*Ministero dell' Ambiente
e della Tutela del Territorio e del Mare*

Oggetto: [ID_VIP: 5130] “Variante per la realizzazione di un tratto di metanodotto con la tecnica della Trivellazione Orizzontale Controllata (TOC) all’interno del Bosco di Corundoli, del metanodotto denominato Rifacimento Metanodotto San Salvo Biccari”. Valutazione preliminare ai sensi dell’art. 6 comma 9 del D.Lgs. 152/2006 – Nota tecnica.

ID Documento: DVA-D2-II-3826_2020-0056

(Fig. 1)

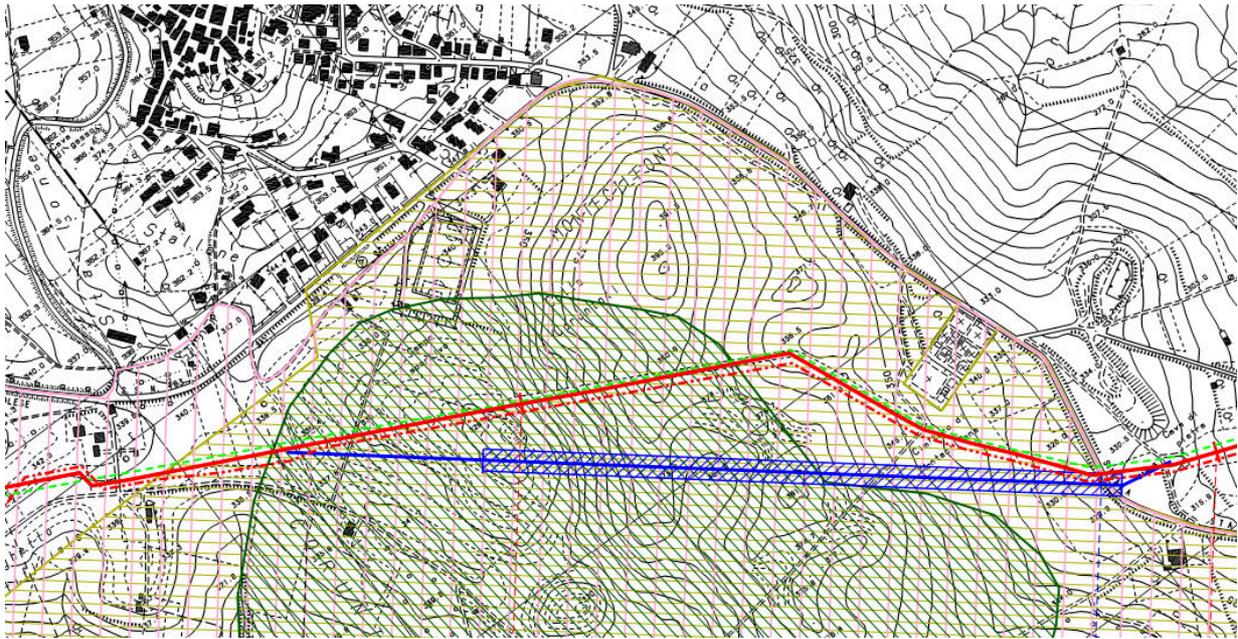
La variante proposta (in blu), ha una lunghezza complessiva di 1222 m (rispetto ai 1263 m del tracciato originale), di questi 882 m sono realizzati in TOC (zona tratteggiata) ed i restanti mediante scavo a cielo aperto (linea continua) (Fig. 1).

Si prende atto, e si condivide, quanto dichiarato dal proponente in merito al fatto che l'intervento proposto è migliorativo rispetto al progetto originario in quanto mira ad evitare qualsiasi interferenza con un bosco residuale con essenze di pregio quali roverella, cerro e leccio, delle attività di scavo a cielo aperto per la posa della condotta.

In particolare l'attraversamento del bosco con la tecnica della Trivellazione Orizzontale Controllata evita l'apertura di una posta di servizio ed il conseguente disboscamento parziale per la realizzazione della stessa. La Commissione VIA e VAS nel proprio parere aveva già posto attenzione agli impatti che la creazione di una pista all'interno del bosco avrebbe inevitabilmente comportato, tant'è che la prescrizione n. 18) del parere n. 3090 del 19.07.2019, sottostante il decreto di compatibilità ambientale, prevede che "*In corrispondenza dell'attraversamento del Bosco di Corundoli in comune di Montecilfone si prescrive l'utilizzo di una ulteriore riduzione della pista lavori di 4 metri*".

(Fig. 2)

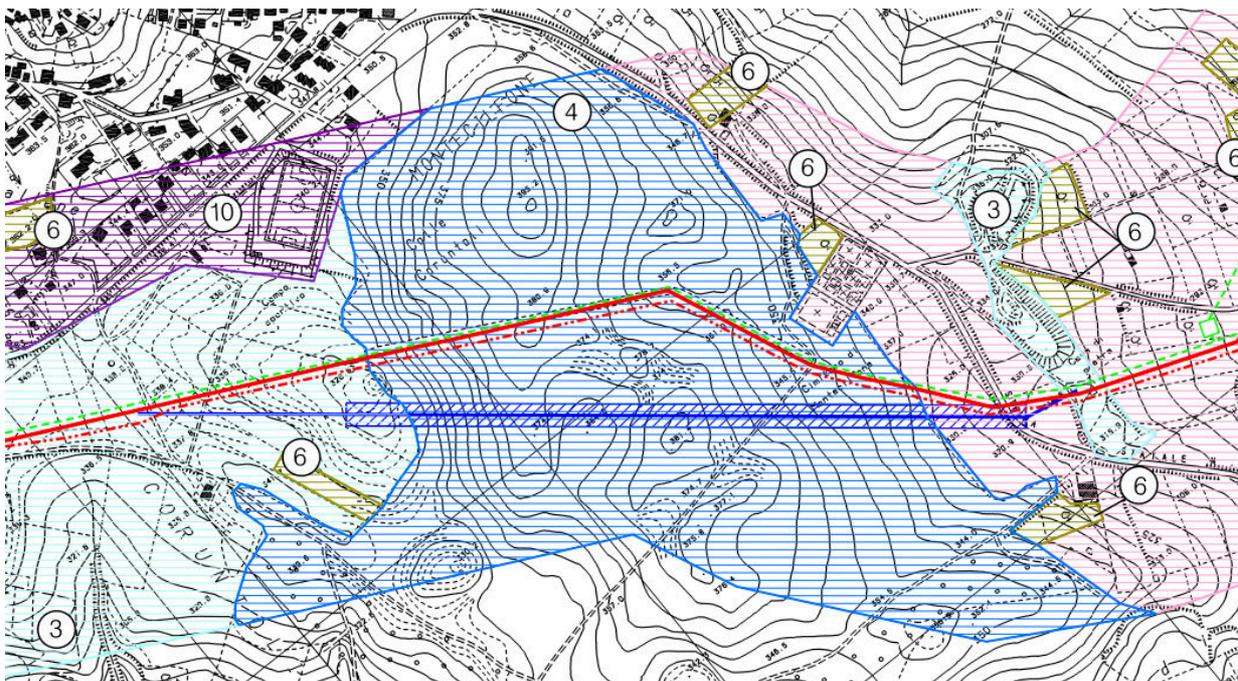
L’area oggetto di intervento è soggetta ai vincoli imposti dalla normativa nazionale come riportato nella seguente Figura 2: trattasi di aree boscate tutelate paesaggisticamente ed aree soggette a vincolo idrogeologico (R.D. 3267/1923).

L'area oggetto d'intervento è soggetta a vincolo idrogeologico, le modalità di attraversamento adottate, secondo quanto dichiarato dalla Società, risultano compatibili con le disposizioni vigenti; esse saranno comunque oggetto di specifica autorizzazione da parte dell'ente preposto.

(Fig. 3)

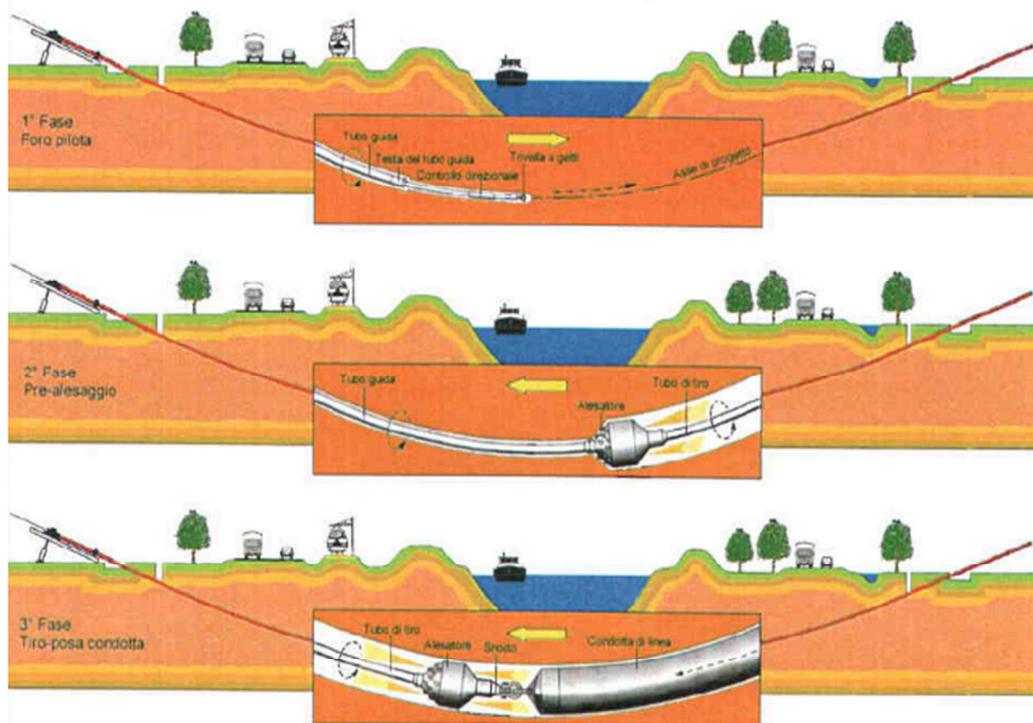
A seguito di sopralluoghi eseguiti sul campo è stato possibile accertare che la copertura boscata effettiva è più ridotta rispetto all'area vincolata (aree boscate tutelate paesaggisticamente) per cui l'interferenza con il bosco sarà totalmente evitata con la realizzazione della TOC. (fig. 3).
